An den Grossen Gemeinderat

W i n t e r t h u r

Nutzungsplanung:
Baulinien-Revisionspaket 2015

Weinbergstrasse (Riedhof- bis Weinbergstrasse 150) und Riedhofstrasse

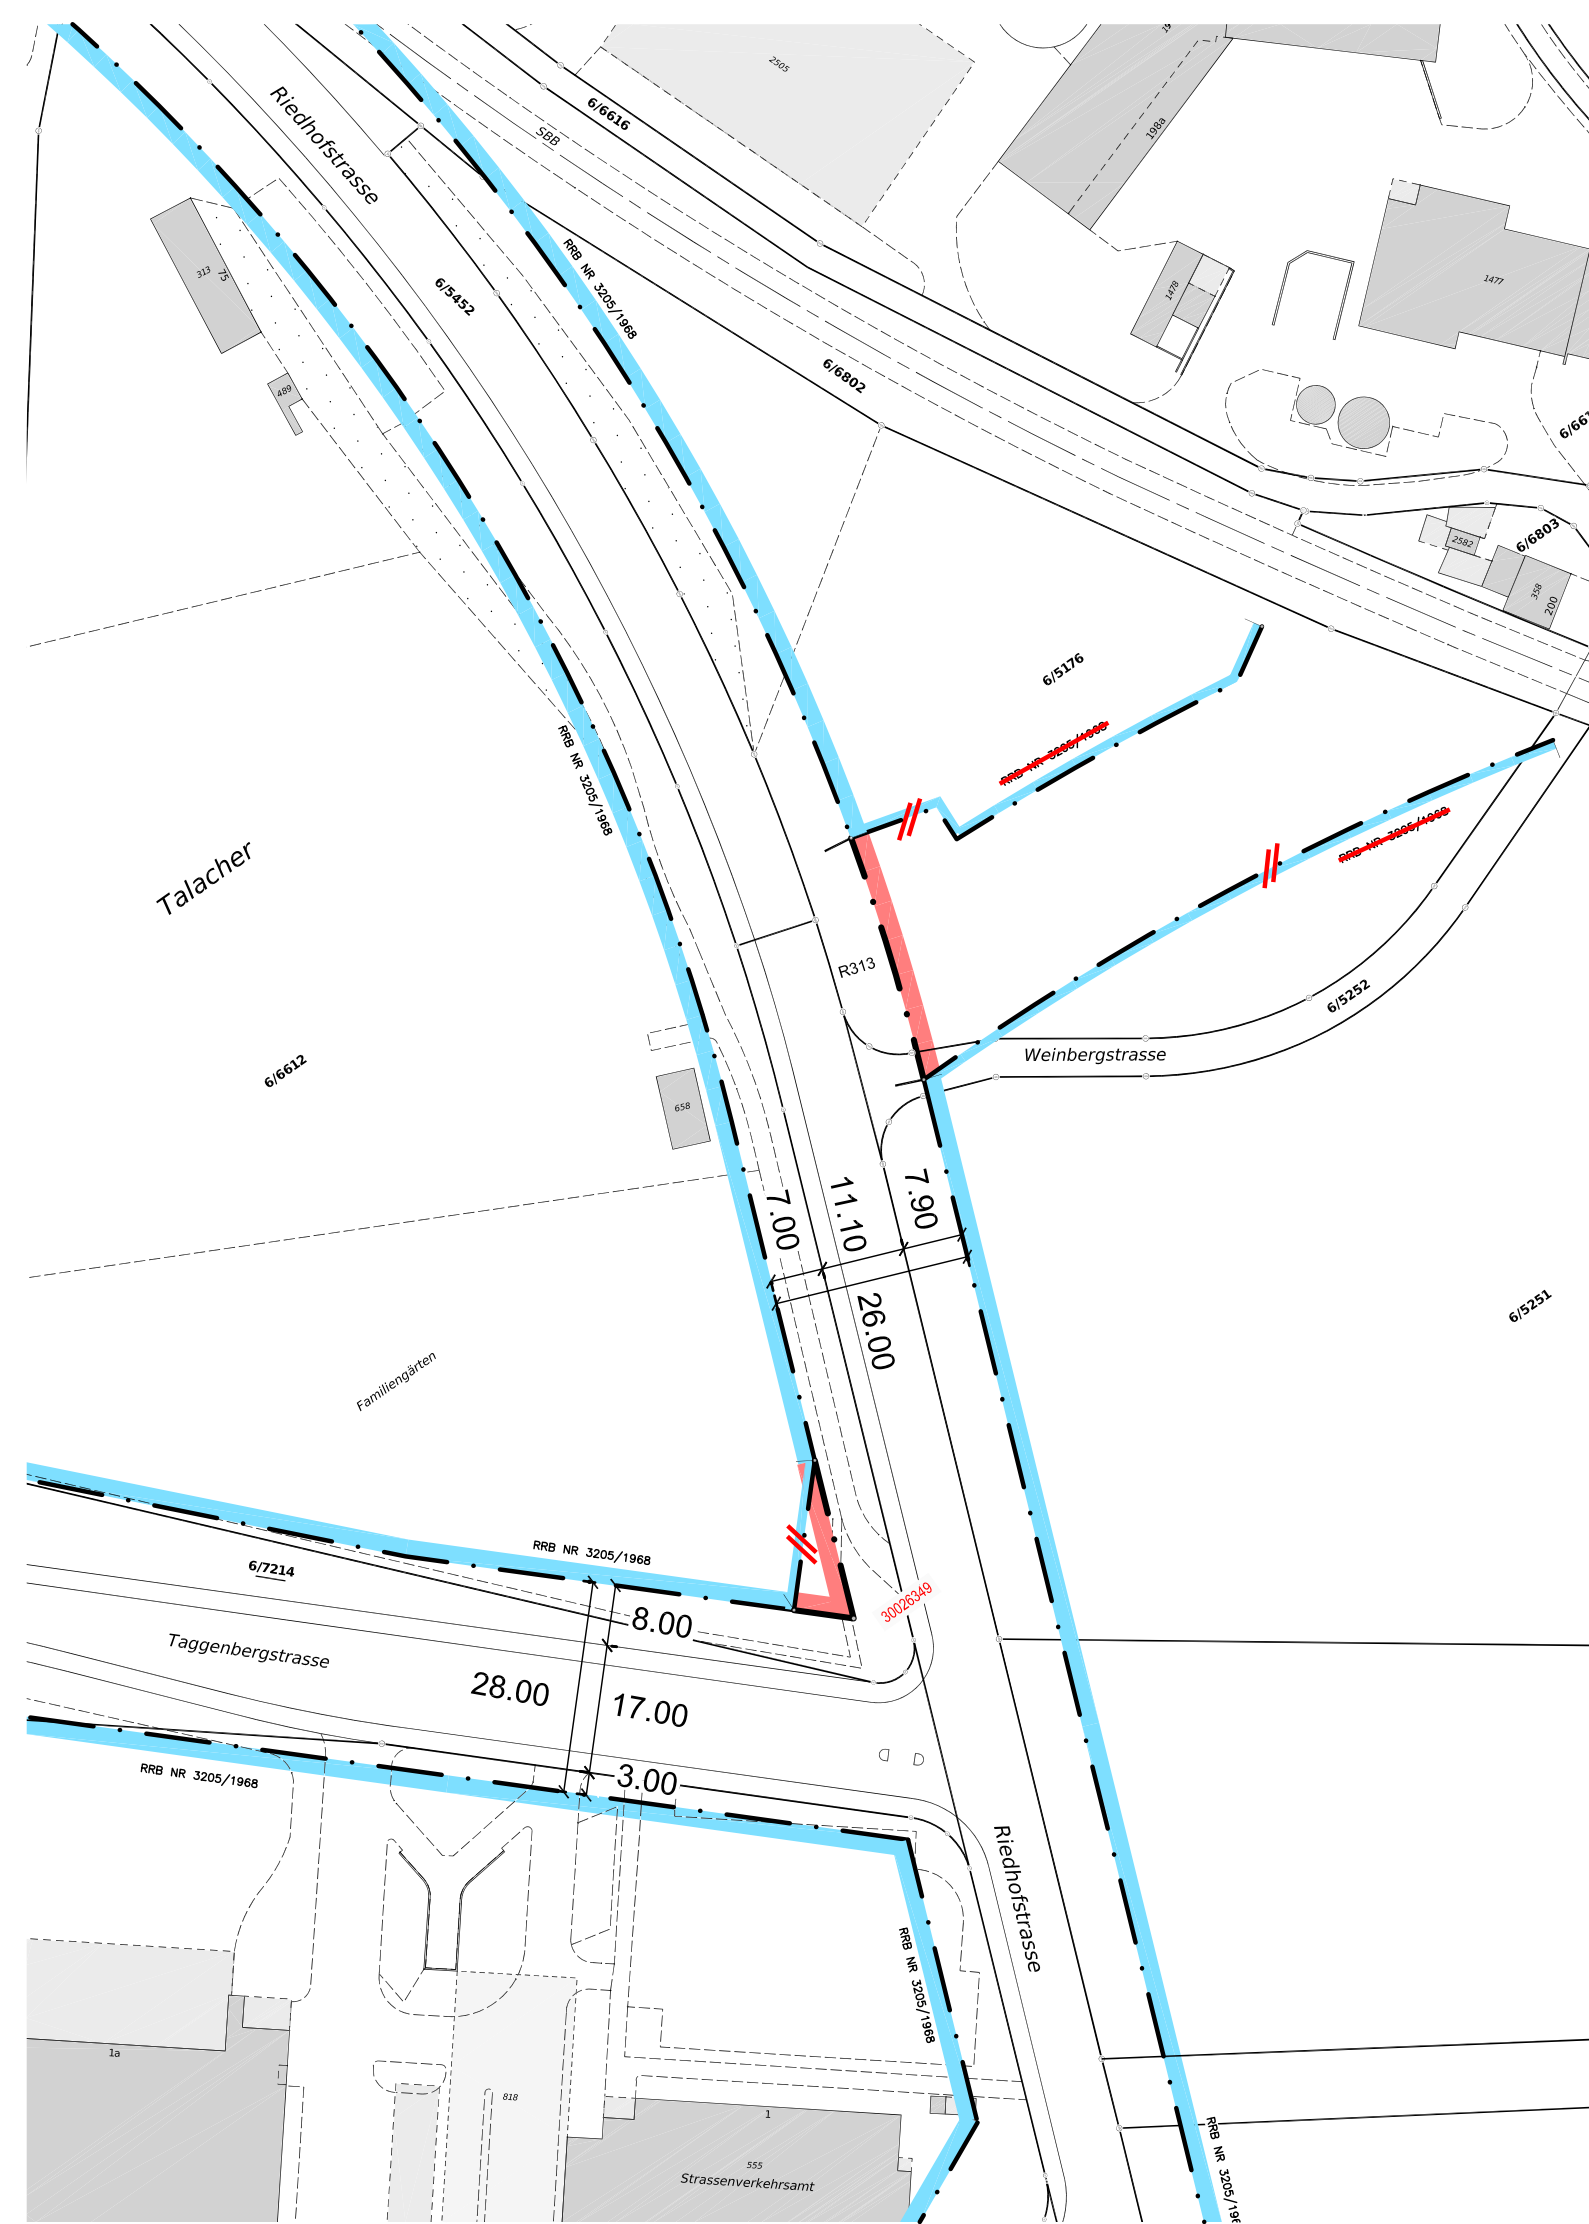
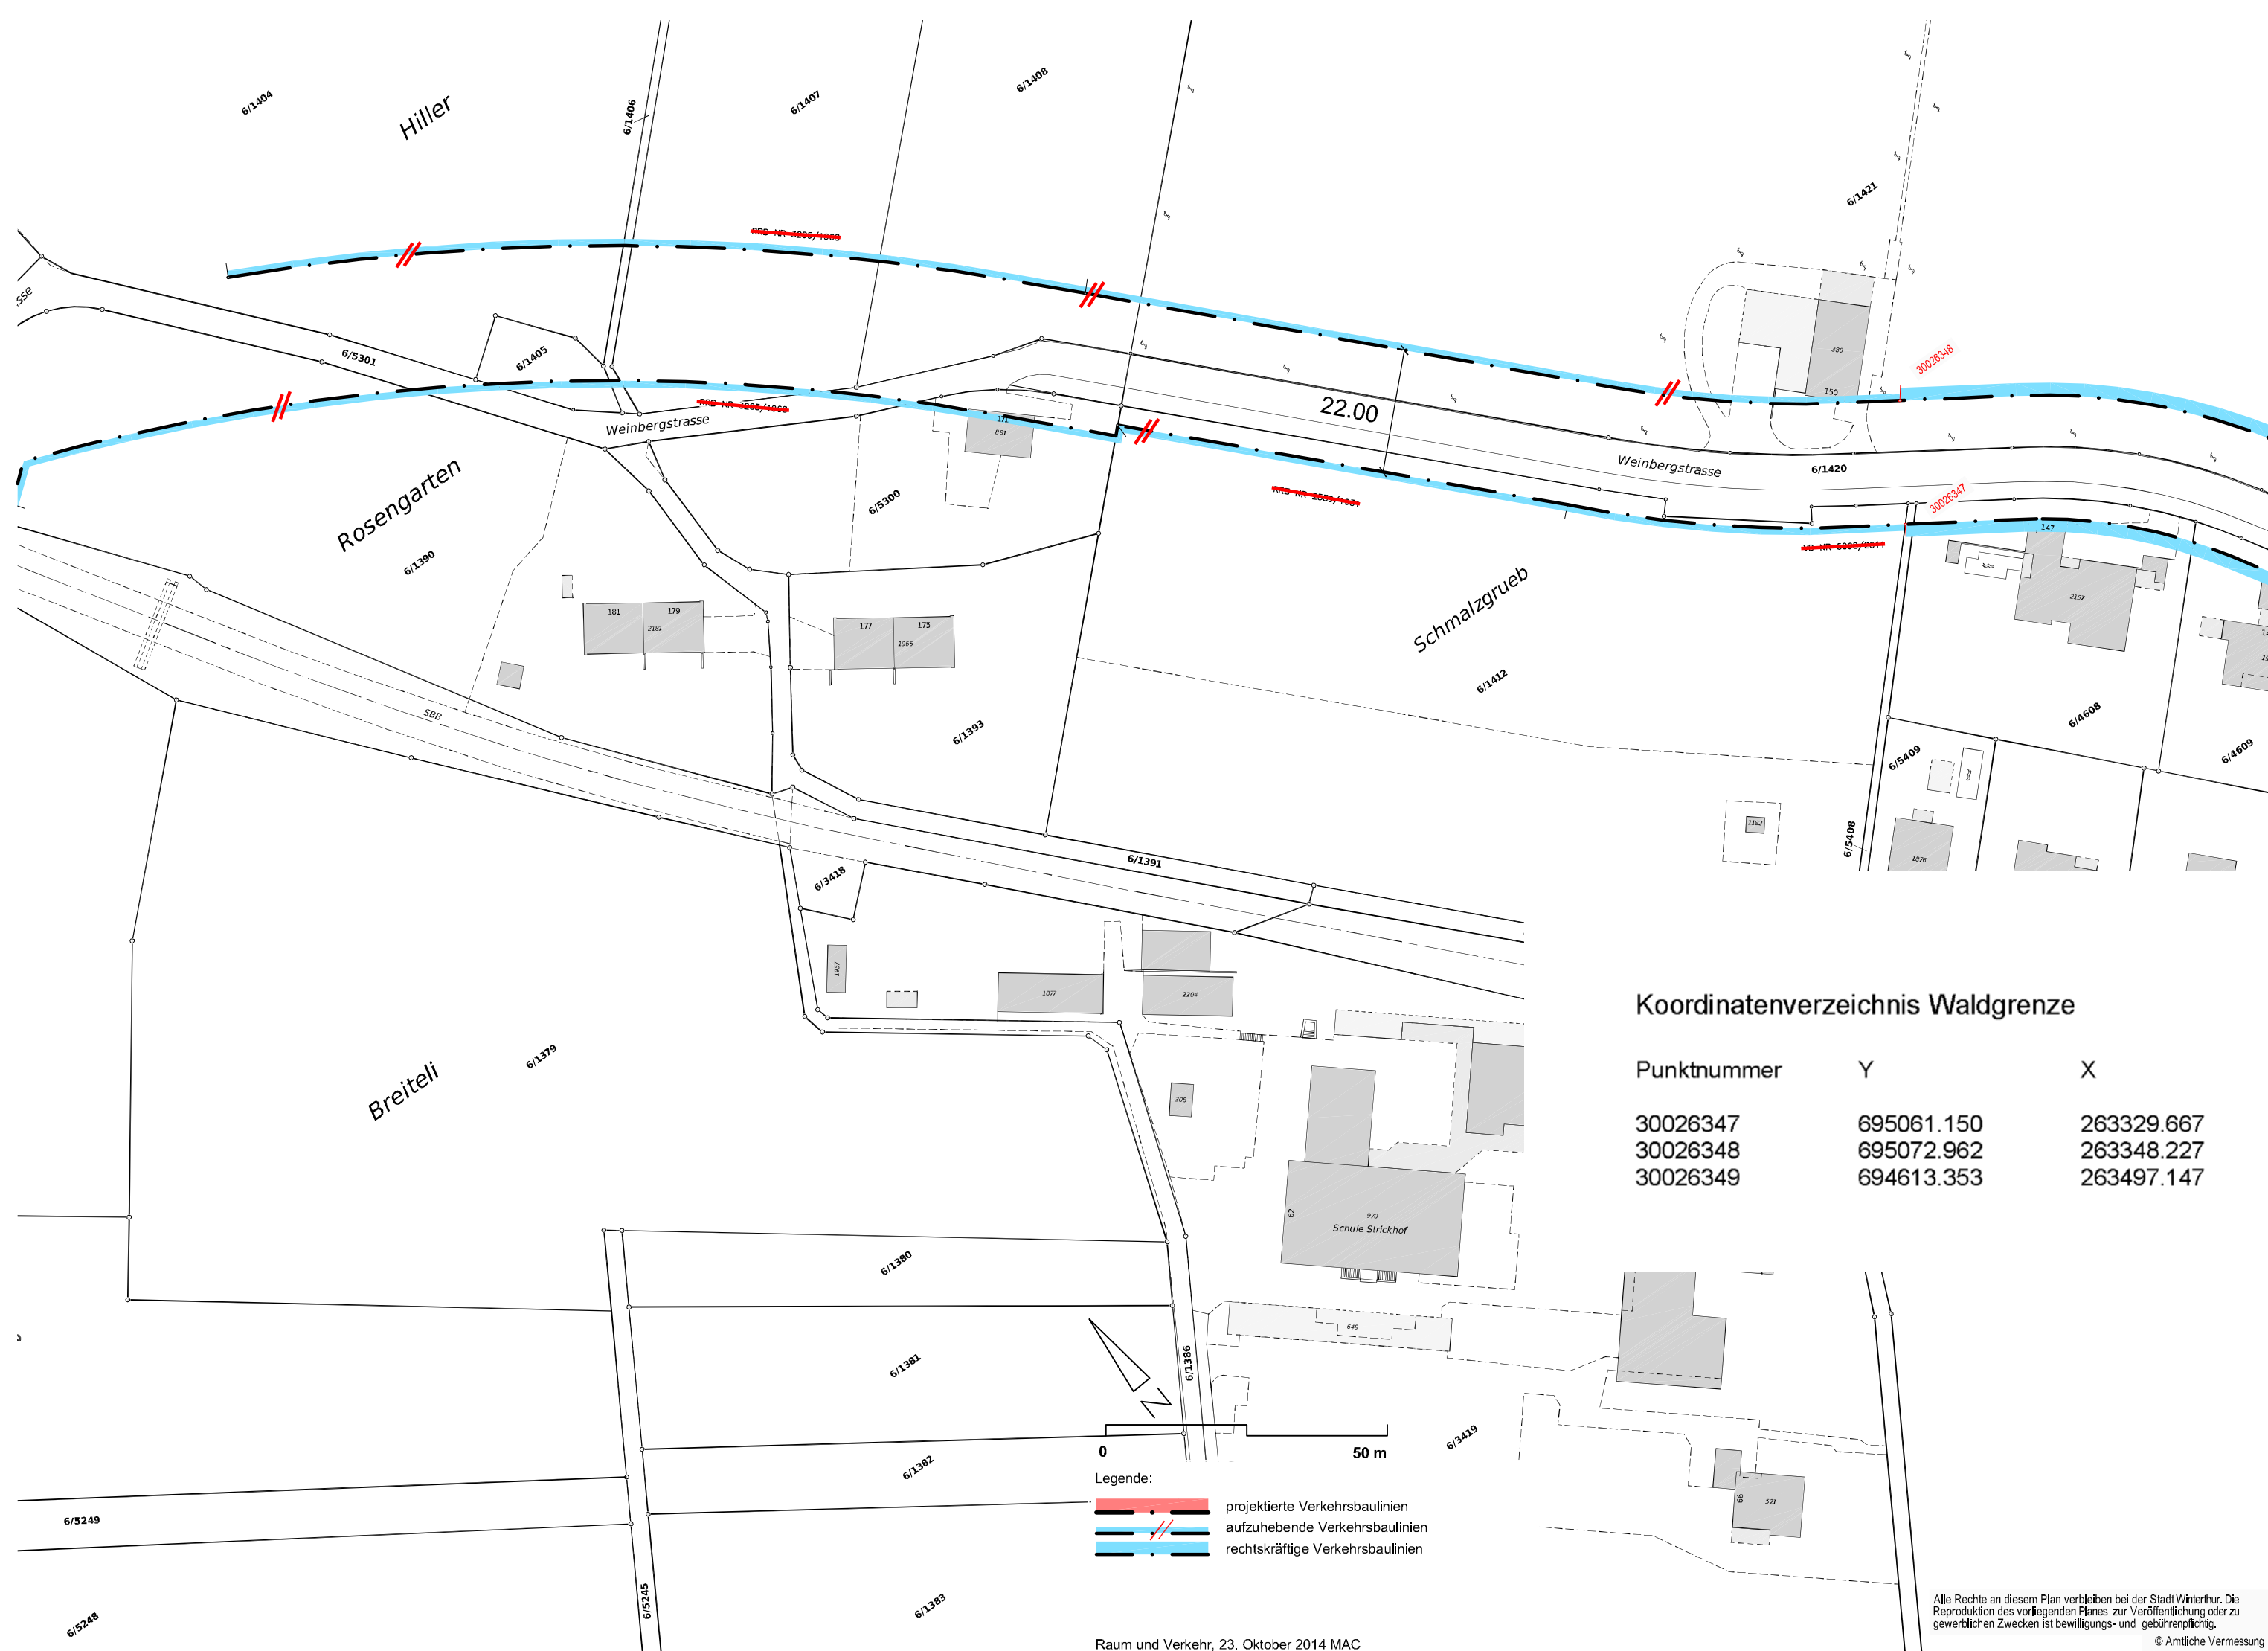
Die Weinbergstrasse war früher als durchgehende Strasse bis zur Riedhofstrasse ohne Fahrverbot vorgesehen. Dafür wurden auch in der heutigen Landwirtschaftszone Baulinien ausgeschieden. Ein entsprechender Ausbau der Weinbergstrasse steht heute nicht mehr zur Diskussion. Aktuell werden im ganzen Kanton die Baulinien überprüft und in der Landwirtschaftszone aufgrund ihrer geringen Wirkung grundsätzlich aufgehoben. Zusammen mit den anderen Änderungen in dieser Weisung bietet sich nun die Gelegenheit, diese Situation zu bereinigen.

Die Baulinien an der Weinbergstrasse werden im Bereich der Landwirtschaftszone aufgehoben. Gleichzeitig wird im Kreuzungsbereich Riedhof-/Taggenbergstrasse die Baulinie gemäss der heute gängigen Praxis neu geradlinig geführt.

Rütihofstrasse und Buchrütiweg

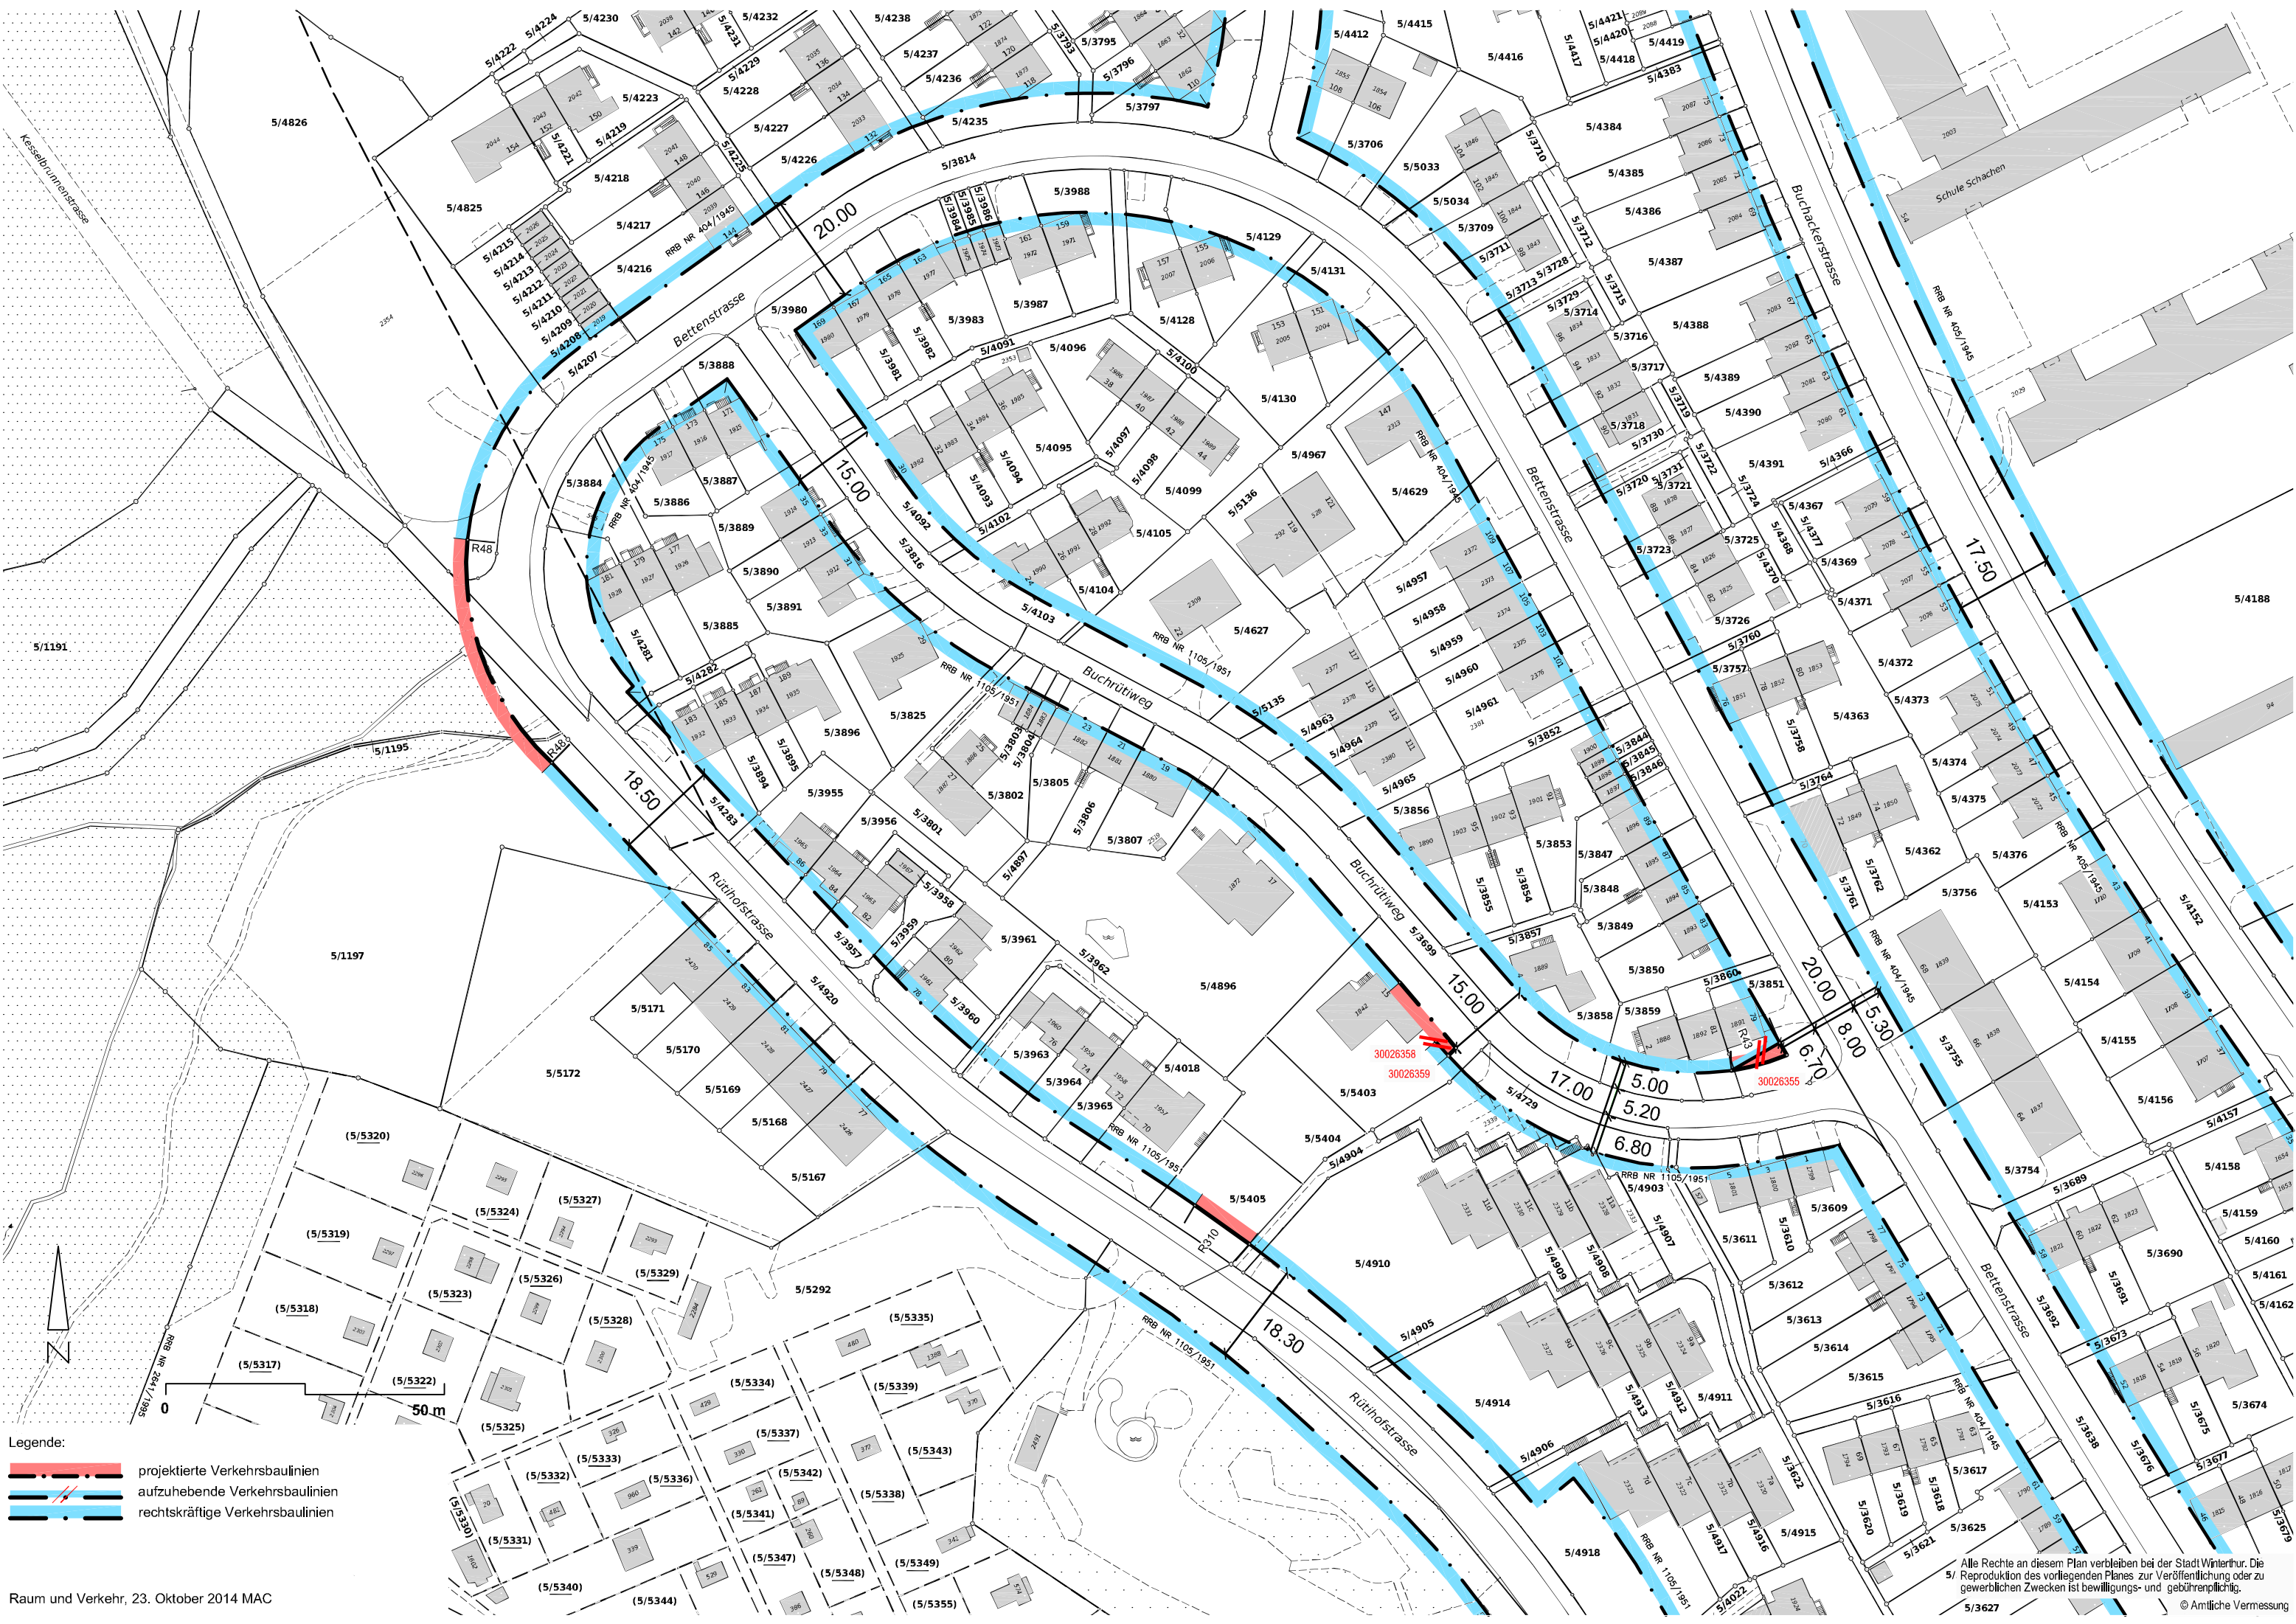
An der Rütihofstrasse und am Buchrütiweg bestehen auf privaten Baugrundstücken Baulinienlücken. Diese sollten für klare Abstandsbedingungen bereinigt werden. Zusammen mit den anderen Änderungen in dieser Weisung bietet sich nun die Gelegenheit, diese Situation zu bereinigen. Die Änderungen haben keine negativen Auswirkungen. Auf eine Information der Betroffenen wurde verzichtet.

Die Baulinienlücken an der Rütihofstrasse und am Buchrütiweg werden geschlossen und im Kreuzungsbereich Bettenstrasse/Buchrütiweg gemäss der heute gängigen Praxis neu geradlinig geführt.
